核燃料物質を搬送・貯蔵する容器の形状の一部変更の概要

A-A 矢視

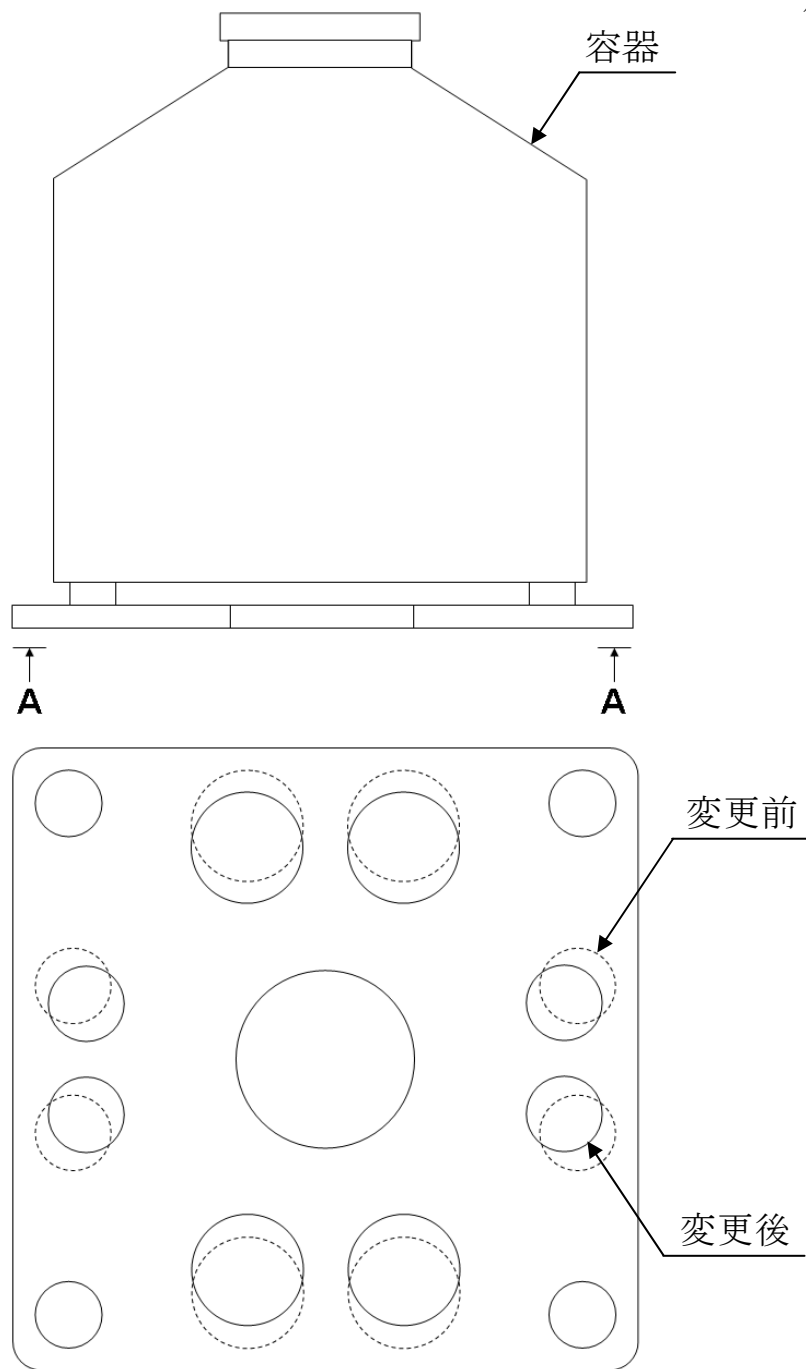
容器底部の穴は、容器の軽量化のため
設けられたもので、その位置を変更する。
